Objet : Recours administratif – Décision portant obligation de réaliser une étude d'impact (n°2017-ARA-DP-00725)

**Décision de l'Autorité environnementale
après examen au cas par cas sur le projet dénommé
« Sarliève Sud – Création d'une voirie de desserte d'un lot
d'activité par la Communauté urbaine de
Clermont Auvergne Métropole »
sur la commune de Cournon d'Auvergne
(département du Puy-de-Dôme)**

**Recours administratif à la décision de l'Autorité Environnementale n°2017-ARA-DP-00725,
portant obligation de réaliser une étude d'impact.**

OBJET : NOTICE D'ARGUMENTATION DU RECOURS

Cartographie des modifications sur le secteur Sarliève Sud

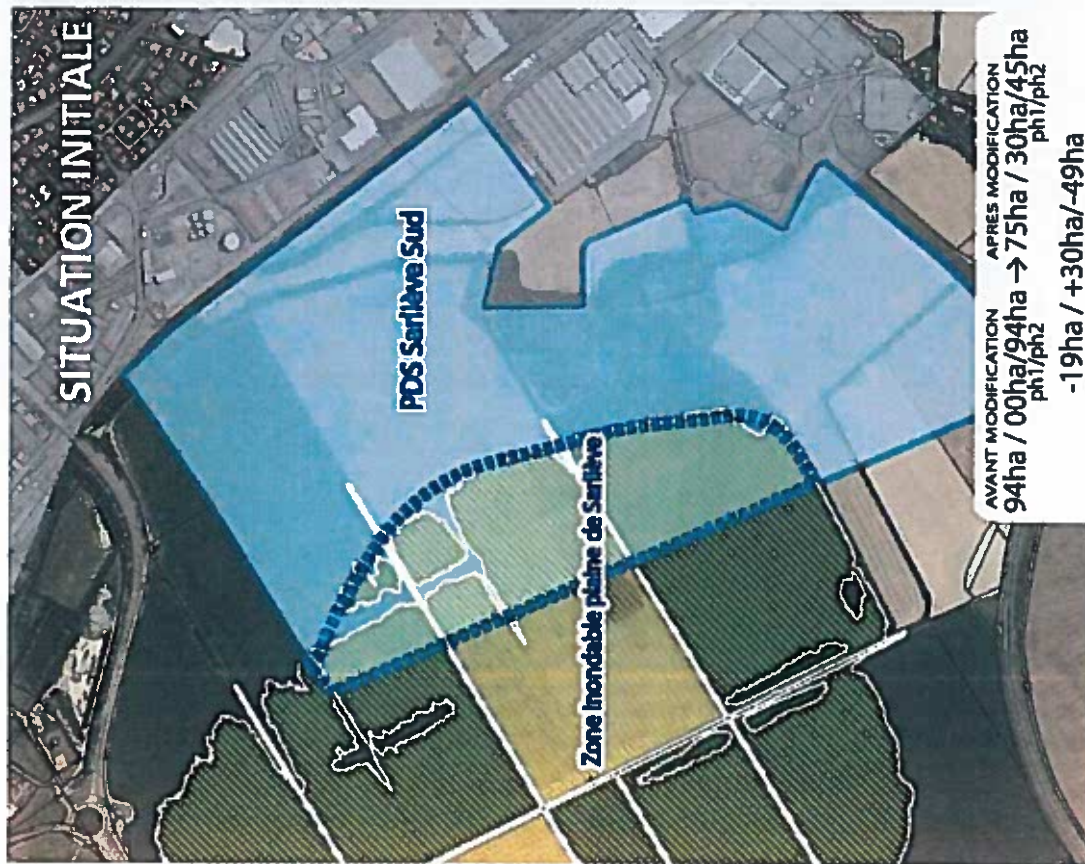
« Considérant que le tracé de cette voirie est susceptible, par l'urbanisation qu'il induit à terme sur la zone de Sarliève Sud, d'avoir une incidence sur la consommation des espaces agricoles à fort potentiel agronomique qui y sont situés ; »

Tout d'abord, il faut souligner que la modification n°3 du SCoT (approuvée le 28 septembre 2017) a porté avant tout sur la modification du tableau de surface des zones d'activités au profit des Parcs de Développement Stratégiques (PDS) et des Zones d'Activités Communautaires d'Intérêt Local (ZACIL) de Clermont Auvergne Métropole. Pour la partie sur Sarliève Sud, la modification n°3 prévoit en premier lieu le retrait de 19ha sur la zone Ouest du périmètre du PDS en raison du risque inondation sur la plaine. Elle prévoit ensuite le transfert de 30 ha prévus sur la phase 2 vers la phase 1 afin d'intégrer deux projets d'implantation d'activité économique (pièces jointes n°3.a et 3.c).

Le projet présenté s'inscrit dans cette démarche stratégique globale, marquée par la modification n°3. La création de la voirie en question se limite volontairement aux équipements indispensables au fonctionnement du périmètre défini par le SCoT en phase 1. La phase 2 n'est, à ce jour, pas initiée, ni même programmée, ni même autorisée. En termes de compatibilité avec cette phase 2, le projet de voirie, tel qu'il est proposé, se limite donc à ne pas obérer l'avenir.

Pièce jointe n°2.b
 Orientation d'aménagement particulière n°5,
 cartographie

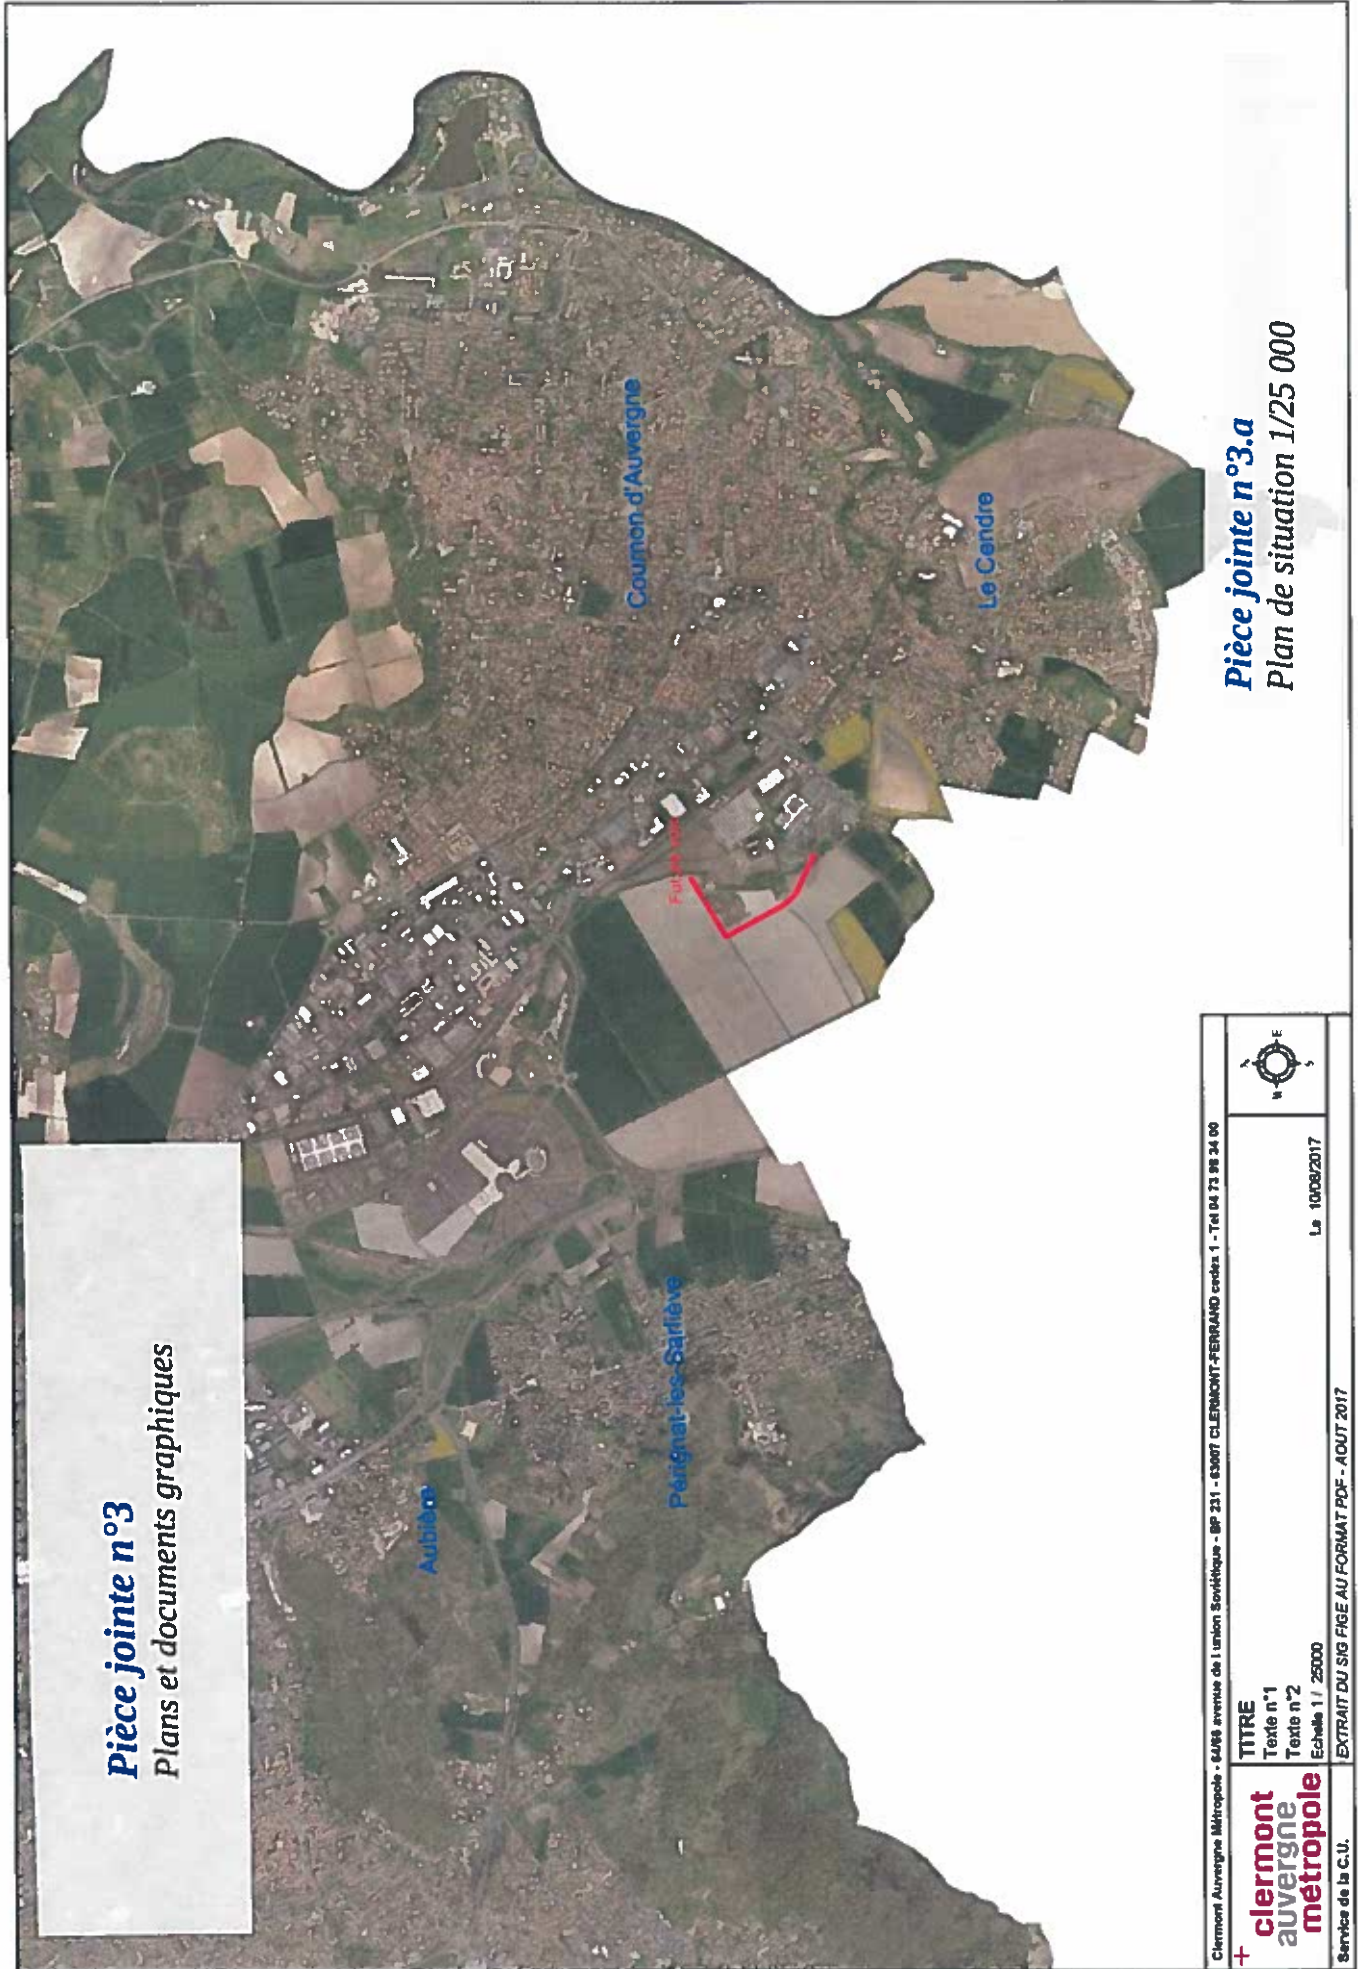
- le tracé de cette voirie (contournement par l'ouest du bassin de rétention existant) par rapport à un tracé plus direct s'appuyant sur les infrastructures existantes ou déjà projetées ;
- le dimensionnement de cette voirie ayant vocation à ne desservir qu'un lot d'activité (nouvelle implantation de la société CSP, au nord de la plateforme logistique d'ATAC), qui génère une importante consommation d'espace du fait du gabarit retenu : largeur moyenne du profil en travers de 30 mètres impliquant une emprise totale d'environ 3,5 ha ;

- le tracé de cette voirie (contournement par l'ouest du bassin de rétention existant) par rapport à un tracé plus direct s'appuyant sur les infrastructures existantes ou déjà projetées :

Tout d'abord, le tracé retenu pour la voirie tend à respecter l'OAP n°5 (pièce jointe n°2.a) inscrite dans le projet de PLU de la Ville de Cournon d'Auvergne arrêté le 29 septembre 2017, et plus particulièrement la traduction graphique des orientations des aménagements futurs (pièce jointe n°2.b). En effet, la cartographie montre distinctement le tracé du réseau viaire attendu. En frange du PPRI, il permet de relier les parcelles à l'Est et au Nord de la plaine directement depuis les infrastructures situées aux extrémités, en évitant d'impacter les alignements d'arbres et les haies à conserver, repérés en hachuré jaune sur le document.

Pièce jointe n°3.b
Profil en travers section B

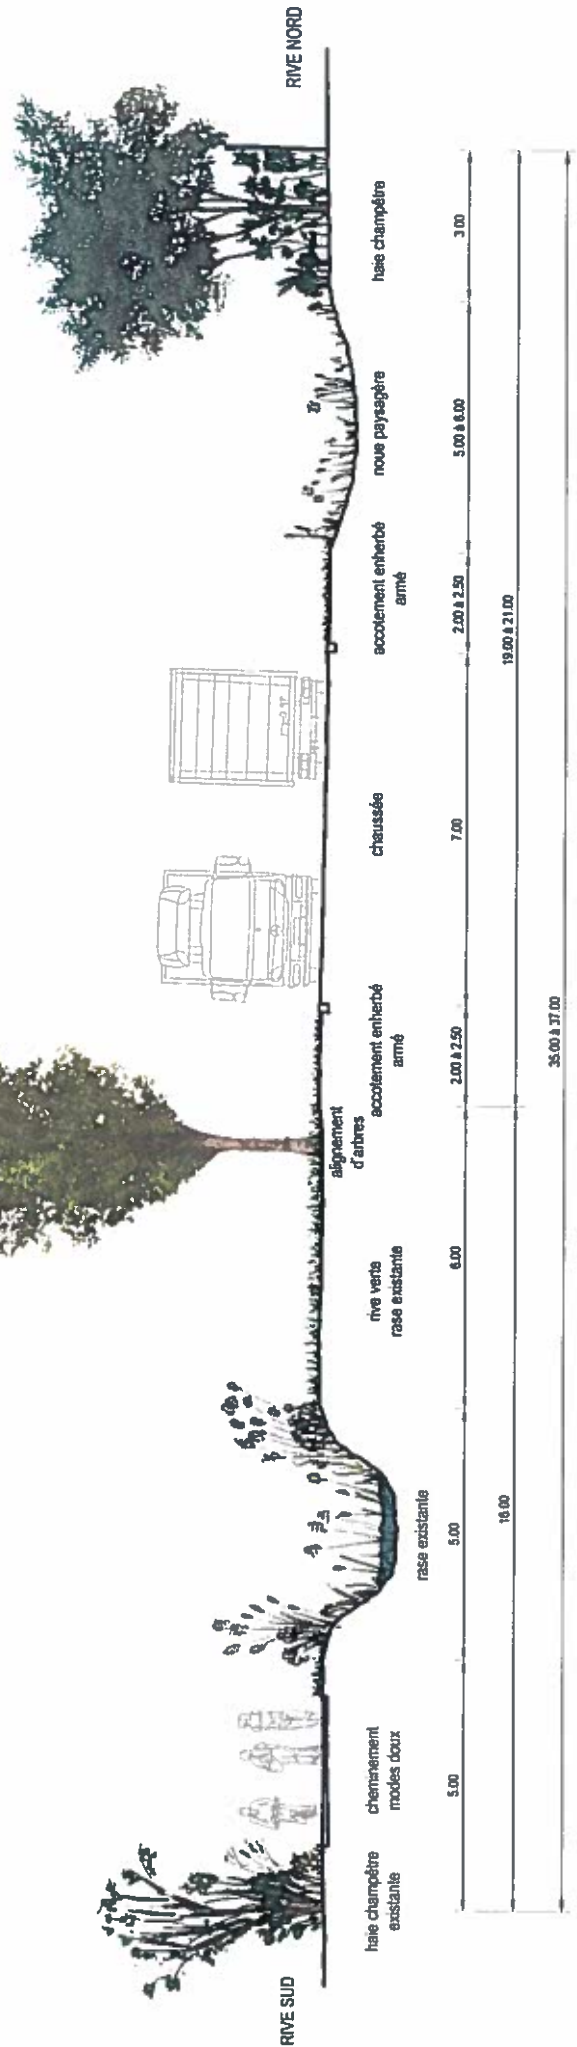
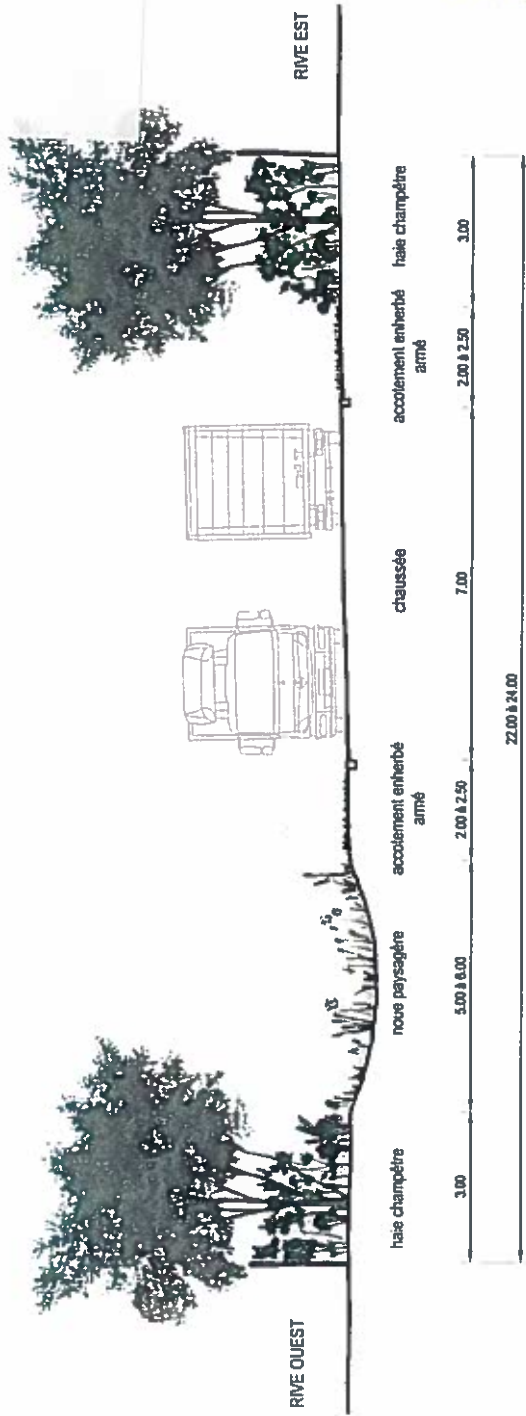
- le dimensionnement de cette voirie ayant vocation à ne desservir qu'un lot d'activité (nouvelle implantation de la société CSP, au nord de la plateforme logistique d'ATAC), qui génère une importante consommation d'espace du fait du gabarit retenu : largeur moyenne du profil en travers de 30 mètres impliquant une emprise totale d'environ 3,5 ha ; »

De plus, sur le profil moyen de 30 mètres imaginé, seuls 7 mètres sont réservés à la chaussée circulée : le reste de l'emprise est dédié aux modes actifs, aux traitements paysagers et plantations, et aux ouvrages végétalisés de traitement des écoulements superficiels (pièces jointes n°3.b et 3.c).
